快意电梯股份有限公司

No.: SH20210525001

# 告知函

图6

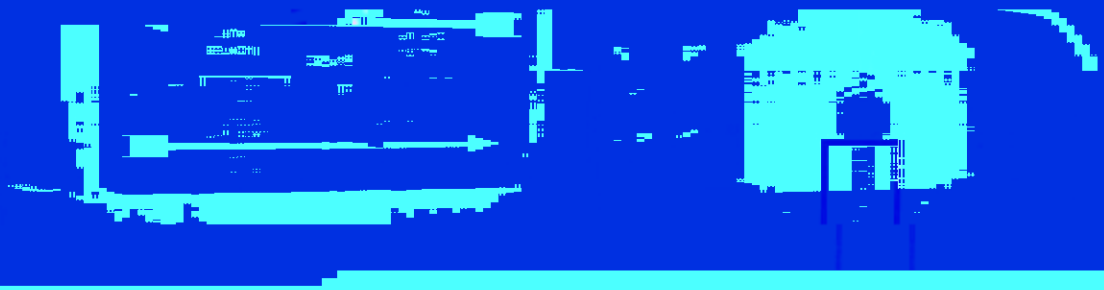
五、以下几种结构的制动器因设计有复位弹簧，不需要更换顶杆：
